SOBREEQUIPAMENTO DO PARQUE EÓLICO DE LEOMIL

- Processo de AIA n.º 3696 -

***Apreciação da contestação apresentada pelo proponente em
sede de audiência prévia sobre a proposta de Declaração de
Impacte Ambiental***

Agência Portuguesa do Ambiente

Figura 1 - Nova localização proposta para o aerogerador versus posição anterior (a vermelho)

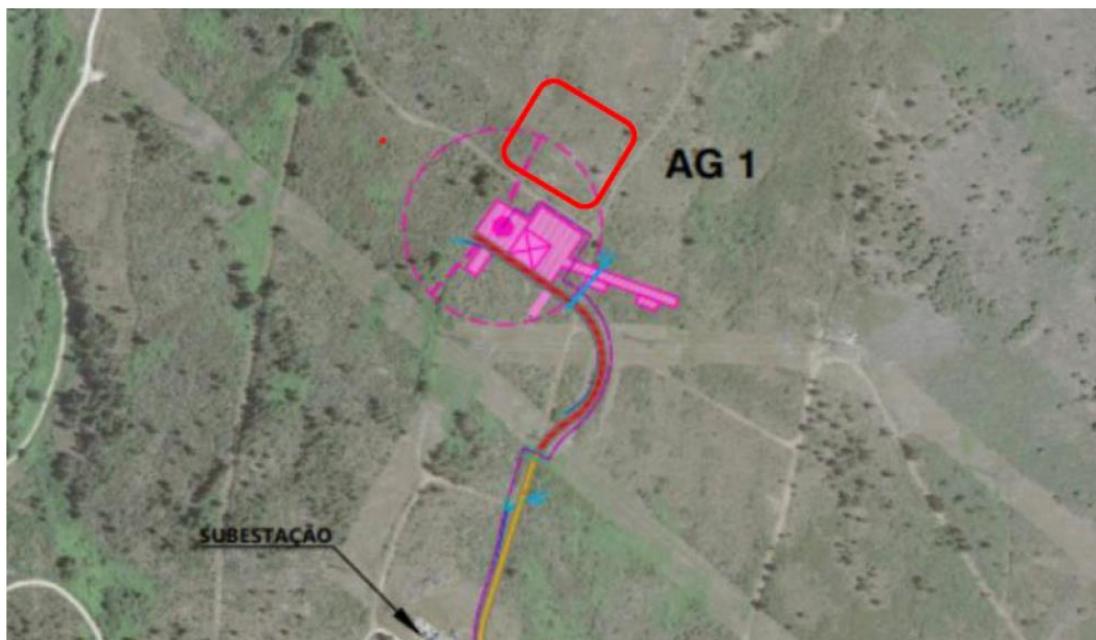
Exposição do proponente: O proponente refere que, em articulação com o projetista civil e com o consultor ambiental, foi definida uma nova localização, que evita a afetação dos afloramentos rochosos identificados.

Apreciação da autoridade de AIA: A localização do aerogerador sofreu um pequeno ajuste, dentro da área de estudo, como se verifica na figura seguinte. Verifica-se que a nova localização do aerogerador preserva a integridade do afloramento rochoso granítico, pelo que se considera que a localização agora apresentada deve ser a implementada.

Assim, este elemento foi eliminado na versão final da DIA, ficando, no entanto, assegurado que o *layout* final do projeto, com informação geográfica em formato vetorial, é apresentado previamente ao início da fase de execução da obra, acompanhado da identificação das classes de ocupação do solo (em área e percentagem de ocupação), com a indicação da afetação em função da fase do projeto e associada à ocupação definitiva.
